Nota van beantwoording zienswijzen – Ontwerpbestemmingsplan ‘Fort Geldersoord Westervoort 2021’

Zaaknummer: Z/20/061958
Documentnummer: 201544473

Afstand tot bebouwing bestemmingsplan 'Fort Geldersoord Westervoort 2021: 29.6 meter

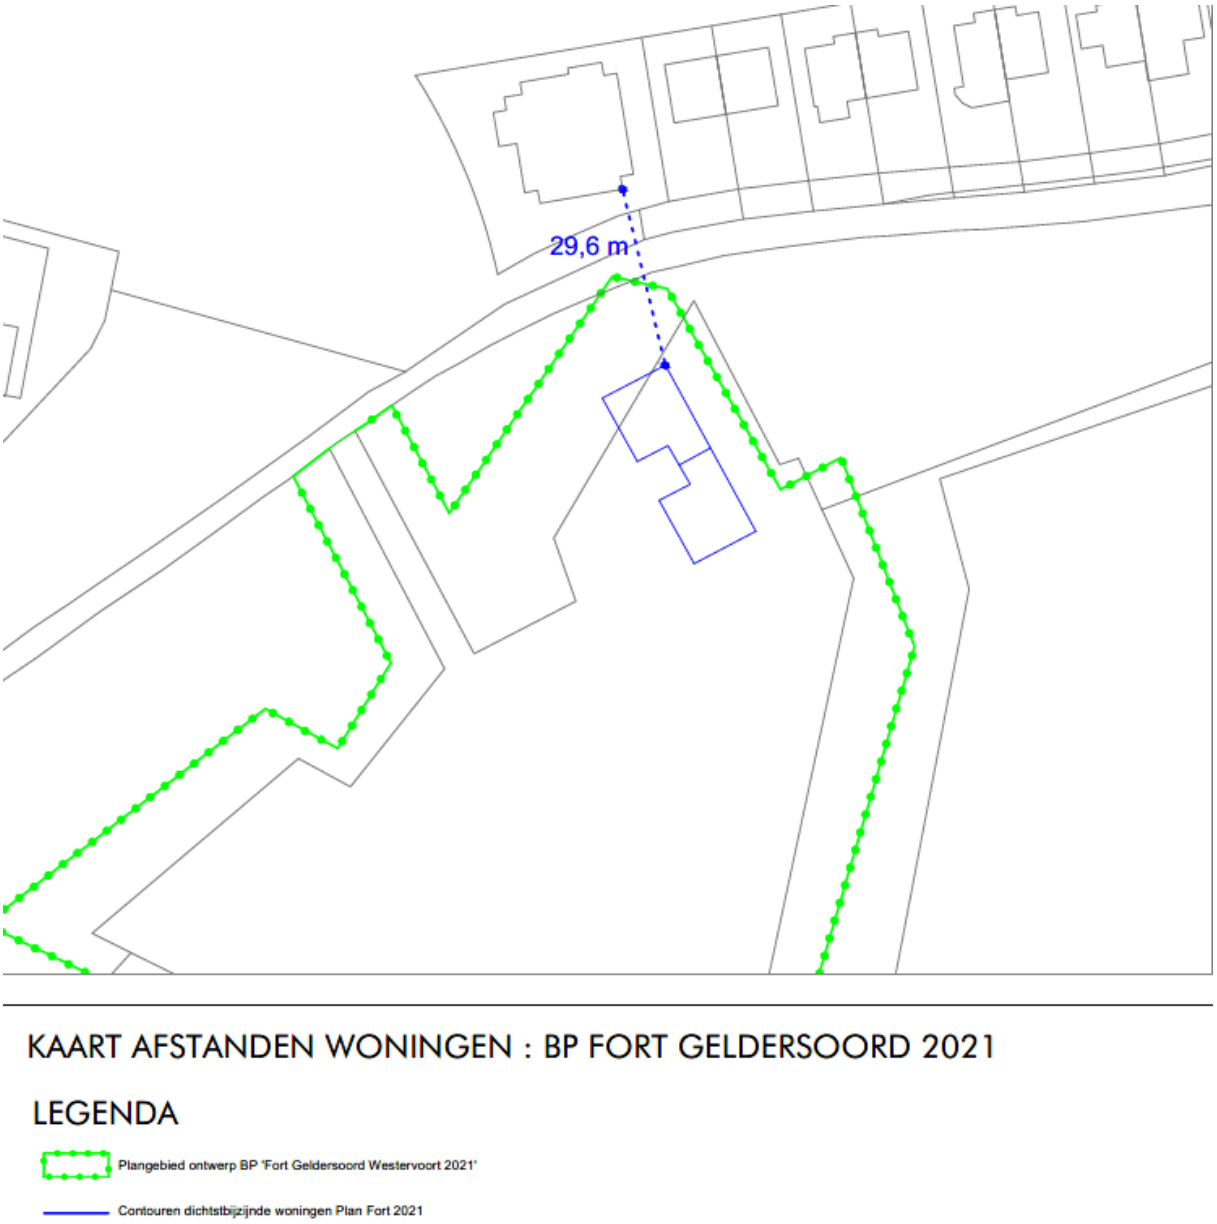
a. Men is van mening dat, hoewel in het nieuwe bestemmingsplan minder woningen zijn toegestaan dan in het vigerende bestemmingsplan, het ontwerpbestemmingsplan een grotere ruimtelijke impact heeft. Hierbij wijst men erop dat de bebouwing dichter gebouwd kan worden bij de bestaande bebouwing aan Het Geerken en de bebouwing onvoldoende 'wegvalt' in de omgeving. Men is van mening dat de grotere impact op de omgeving onvoldoende is onderbouwd;
b. Reclamant merkt op dat de gemeente haar afspraken niet nakomt. Er zou een informatiebijeenkomst worden georganiseerd welke tot indiening van de zienswijze nog niet heeft plaatsgevonden.

a. De bouwvlek van het ontwerpbestemmingsplan is ten opzichte van het vigerende bestemmingsplan verschoven in Westelijke richting. Dit heeft te maken met het beschermen van de ondergronds gelegen archeologische vondsten. Deze verschuiving werkt gunstig ten opzichte van de ruimtelijke kwaliteit van het vigerende bestemmingsplan. Daarnaast is de bouwmassa in het ontwerpbestemmingsplan opgedeeld in tien bouwblokken. In het vigerende bestemmingsplan is er ruimte om één doorgaande bebouwing toe te staan, waardoor het zicht op het park belemmerd wordt. Voor wat betreft de afstand geldt het volgende: In het vigerende bestemmingsplan is er ruimte om tot de plangrens te bouwen, in het ontwerpbestemmingsplan is er bewust voor gekozen de bebouwing terug te leggen van deze plangrens. De afstand vanaf de bebouwing tot aan de bebouwing aan het Geerken is daarmee groter dan in het vigerende bestemmingsplan. Om dit te verduidelijken wordt verwezen naar onderstaande twee afbeeldingen.

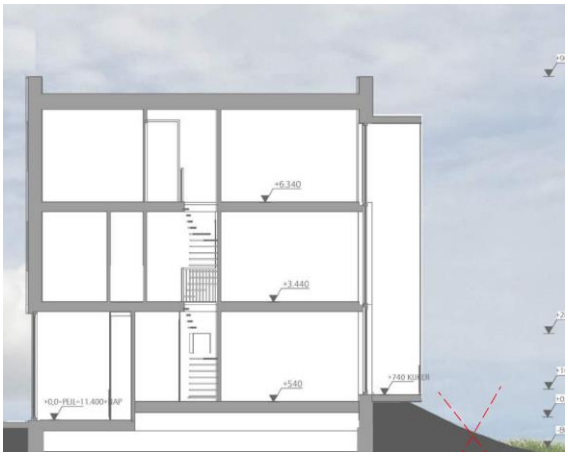
Ad7 Woningen: maximale bouwhoogte wordt bepaald door de hoogte van het talud/ muur/ aarden wal aan de zuidoostzijde van het Fort. Ten opzichte van het voorplein zijn maximaal twee bouwlagen toegestaan. De Massa loopt schuin af naar de achterzijde (grasdak) zodat de hoogte richting de muur van het Bastion afneemt.

Zoals het plan nu voor ligt, is er van schuin aflopen naar de achterzijde geen sprake meer. Er is ook geen grasdak meer, waardoor er nu sprake is van 10 meter hoge woontorens die prominent boven het landschap uitsteken. Naast de 3 bouwlagen waar in de eerste plaats geen sprake van was en m.i. ook in strijd is met het beeld-kwaliteitsplan, zal dit concept het park niet verfraaien. M.i. is er sprake van drie woonlagen en is er geen connectie meer met de muur van het Bastion. Hierdoor is er m.i. visueel geen sprake meer van één geheel, of van een zichtbare fortificatie.

Afbeelding: Uitsnede verbeelding ruimtelijkeplannen.nl, [redacted]

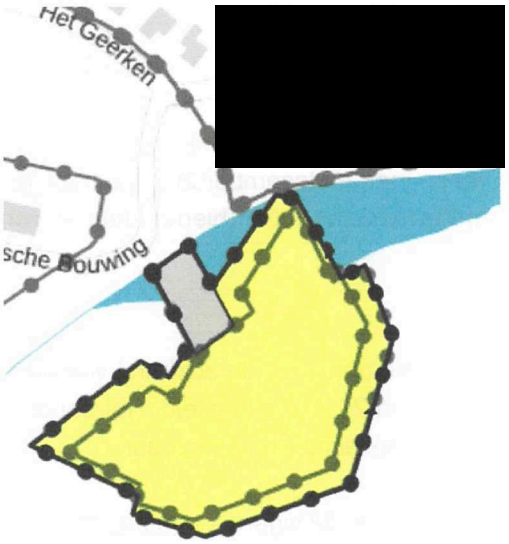
Het plan voorziet ten opzichte van het geldend bestemmingsplan in 20 in plaats van 24 woningen. Ondanks deze afname brengt de nieuwe ontwikkeling een fors grotere ruimtelijke impact mee voor de omgeving dan het thans geldende bestemmingsplan.

De mogelijke gemaakte bebouwing neemt in omvang toe en het plangebied ligt veel dichter bij de bestaande bebouwing aan onder meer Het Geerken.

Op bovenstaande afbeeldingen is duidelijk te zien dat met de nieuwe ontwikkeling in het ontwerp bebouwing wordt toegestaan die bijna grenst aan Het Geerken.

Afbeelding: Uitsnede van het plangebied uit de plantoelichting.

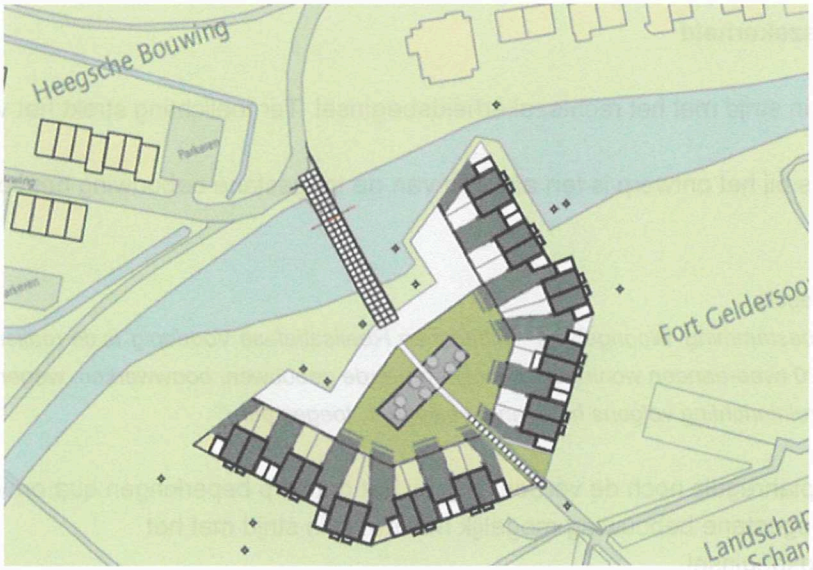
Daarnaast is in het ontwerp bebouwing tot de maximale hoogte aan de rand van het – ten opzichte van het vigerend bestemmingsplan – opgerekte plangebied. [redacted] wijst erop dat juist het 'wegvallen' van de bebouwing in de omgeving een belangrijk speerpunt was voor de passendheid binnen de omgeving.
